**SAN SEVERO (FG): “Parco eolico San Severo, localizzato nel Comune di San Severo (FG), composto da 12 aerogeneratori per una potenza complessiva pari a 54 MW, da realizzarsi in agro del Comune di San Severo (FG), in località Centoquaranta-Mezzanone”.**  
[ID\_VIP 4488]

Proponente: RWE Renewables Italia S.r.l. (fino al 10.12.2020 Società Innogy Italia S.p.A).

Parere tecnico istruttorio della Direzione generale Archeologia, belle arti e paesaggio.

Stralcio dalla tavola *Localizzazione territoriale su base IGM 1:25000* con indicazione dei due sottocampi dell'impianto e della stazione elettrica.

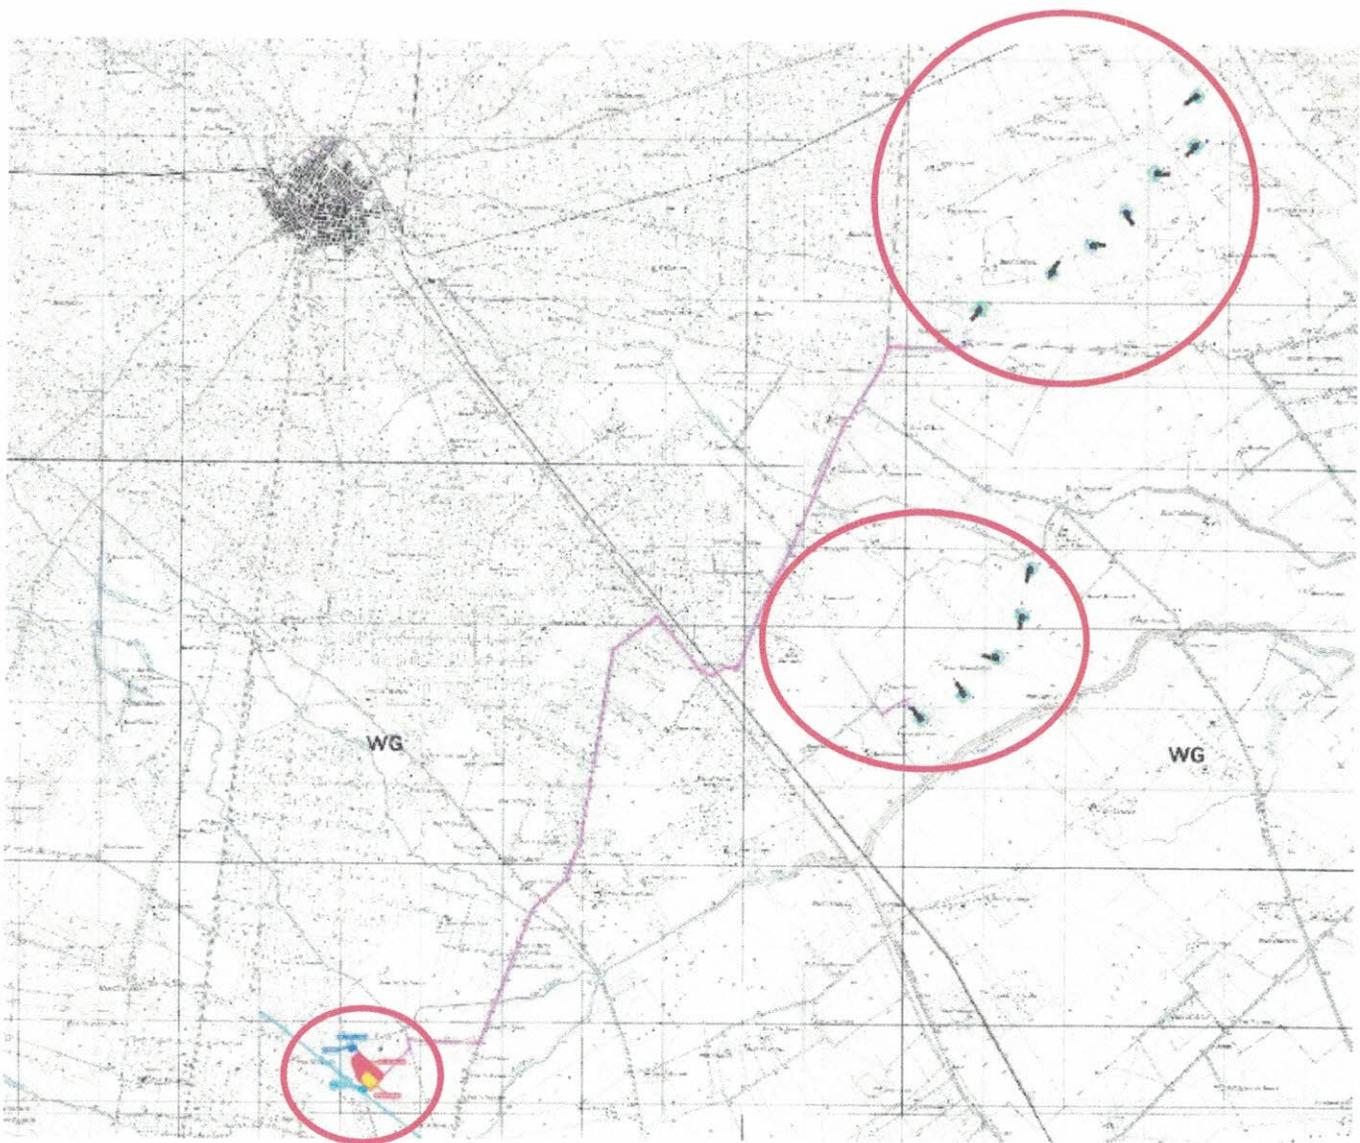
Gli aerogeneratori di progetto, distinti in due sottocampi, collegati tra loro e alla cabina di raccolta/smistamento (prevista su territorio di San Severo) mediante un cavidotto in media tensione, dovrebbero essere installati nel Comune di San Severo (FG), a circa 7,5 km dal centro abitato: 7 in località "Centoquaranta" e 5 in località "Mezzanone".

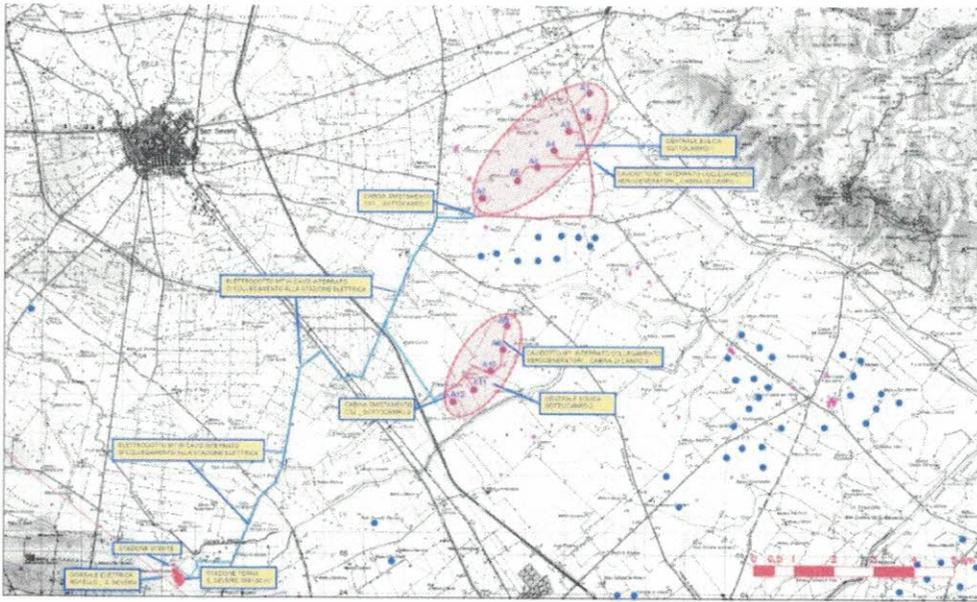
La presenza di altri impianti autorizzati o la cui istruttoria è in corso di valutazione, concentrati in un'area più circoscritta, accentua l'impatto cumulativo già da essi determinato, oltre che di cumulo degli effetti emissivi e ambientali negativi. La costruzione di un nuovo impianto, dunque, causerebbe un ulteriore appesantimento degli impatti cumulativi generati.

Come evidenziato anche nel parere della competente Soprintendenza, l'impianto si inserisce quindi in un contesto territoriale già interessato da altri impianti FER eolici e fotovoltaici realizzati e di futura realizzazione.

Tavola con gli impianti eolici attualmente in corso di VIA.

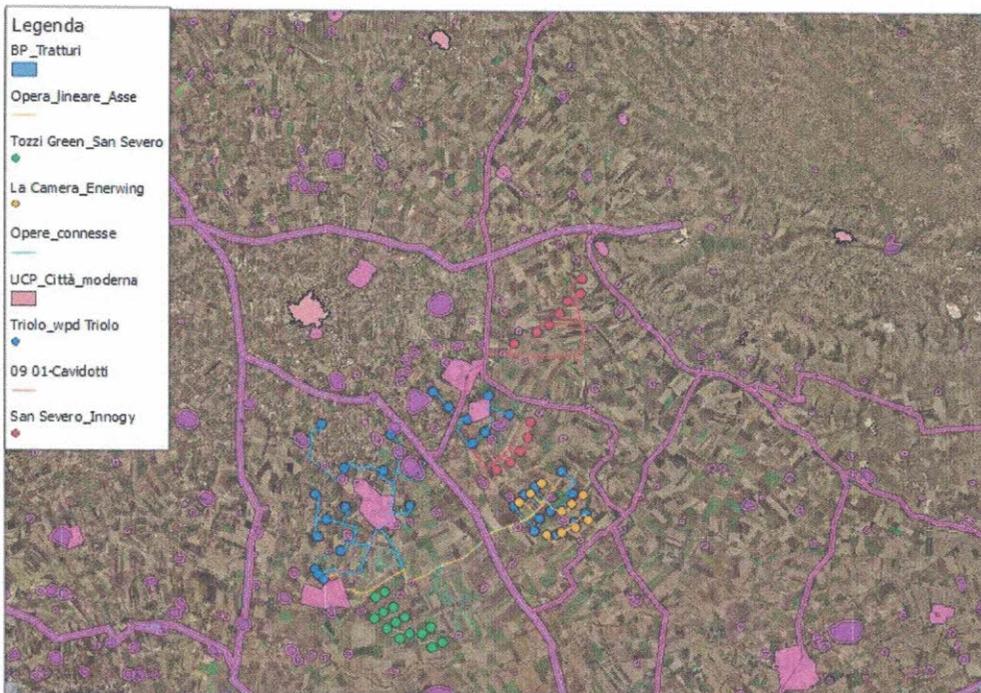
Peraltro, l'impatto visivo investe anche i territori dei Comuni limitrofi, già fortemente interessati dalla presenza di impianti eolici autorizzati, realizzati o da realizzare. Come si evince dalla sottostante carta dell'intervisibilità, l'impianto risulterebbe visibile anche a molti chilometri di distanza.

PANORAMICA 19: VISTA DALLA SP 272 (GIÀ BRACCIO TRATTURALE N.10 NUNZIATELLA\_ STIGNANO) IN PROSSIMITÀ DELLA MASSERIA BRANCIA

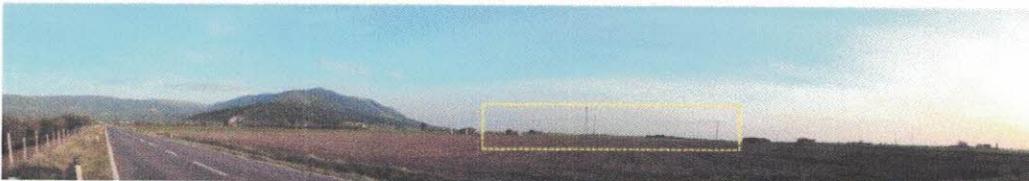
Panoramica 18\_ Confronto tra stato di fatto (in alto) e progetto (in basso). Vista a 460 m dal sottocampo 1 e a circa 2,7 km dal sottocampo 2 (non visibile in quanto esterno al campo visivo dal punto di presa). Dalla SP 47 tale, nei tratti non adiacenti e potenziale frangente tra verso il Gargano e il sottocampo 1 e sia in controcampo verso il sottocampo 2 (si immagini della pagina seguente), l'elevata interclinanza e la disposizione regolare degli aerogeneratori di progetto, lungo un arco e su un'unica fila, fanno sì che non si generi un effetto di sovrapposizione visiva tra le torri. Tale configurazione non pregiudica la netta percezione visiva dello skyline dei costoni garganici e dei principali elementi che caratterizzano il contesto paesaggistico.
